| STEMME F & D DO: EASA.21J.250 | Technische Mitteilung | Dokumentnummer: A31-10-088 |
| | Einführung einer Druckfeder im Ölsystem | Änd.-Index: 01.a Seite: 1 von 4 |

| STEMME F & D DO: EASA.21J.250 | Service Bulletin | Document Number: A31-10-088 |
| | <i>Introduction of compression spring into oil system</i> | Am.-Index: 01.a Page: 3 of 4 |

Abb. 1 neuer Ölkühler (Zulauf oben und Ablauf unten)

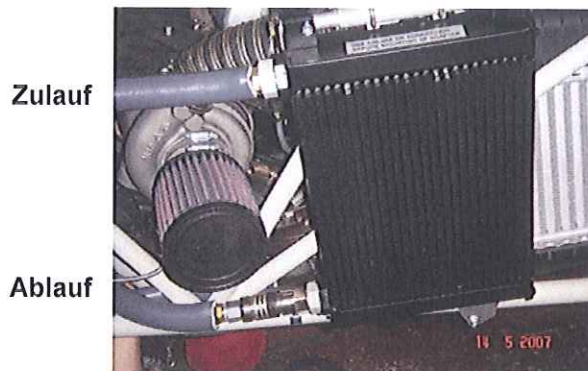
Einführung eines Druckfederstrangs in den Ölschlauch montiert am Ölkühler Ablauf.

betroffene Werknummern: alle ab 11-109 mit neuem Ölkühler (siehe Technische Spezifikation A26-11AM-OK16 sowie Abb.1)

Es können Öldruckschwankungen, deutlich sichtbar am Öldruck-Manometer, im Betrieb zwischen Leerlauf und 100%/115% Leistung auftreten, da der Ölschlauch 11AM-O03, abhängig von Montage (Montageradius) und Betriebstemperatur, seinen wirksamen Querschnitt verändern kann.

- (1) Einführung eines Druckfederstrangs (500 mm Länge) in den Schlauch 11AM-O03.
Die durchzuführenden Maßnahmen sind in der Einbauanweisung A34-10-088 beschrieben.
